VYSVĚTLENÍ, ZMĚNA NEBO DOPLNĚNÍ ZADÁVACÍ DOKUMENTACE Č. IV

Depozitárně expoziční objekt NZM v Ostravě – dodavatel stavebních prací
evidenční číslo zakázky ve Věstníku veřejných zakázek: **Z2018-012170**
spisová značka zadavatele: **NZMDOS1217**
(dále jen „*veřejná zakázka*“)

Národní zemědělské muzeum, s.p.o.
IČO: 75075741
se sídlem: Kostelní 1300/44, 170 00 Praha 7
(dále jen „*zadavatel*“)

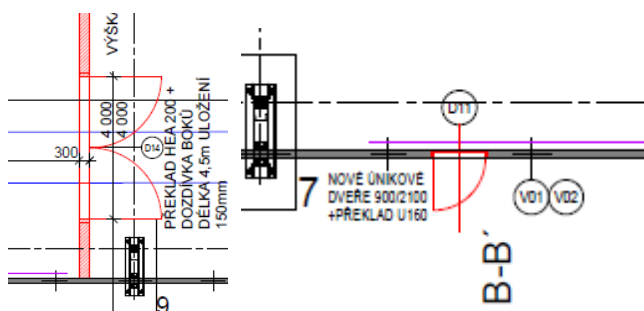
U položky je odvolávka na neznámou projektovou dokumentaci

- Můžete vysvětlit, o jakou projektovou dokumentaci se u položky jedná, případně doložit projektovou dokumentaci, na kterou je odvolávka u pol.č.47 a pol.č.48?
- Můžete vysvětlit žlutě označený výpočet výměry u pol.č.47 a pol.č.48?
Pravděpodobně se jedná o překlad nad vrata D14, kde by dle projektové dokumentace měla být délka překladu 4,5m nikoliv 4m jak je uvedeno ve výpočtu výměry.
Překlady délky 1,285m jsme v projektové dokumentaci nenašli.

Uvedená tonáž odpovídá nosníkům nad D14, D11 a D10.
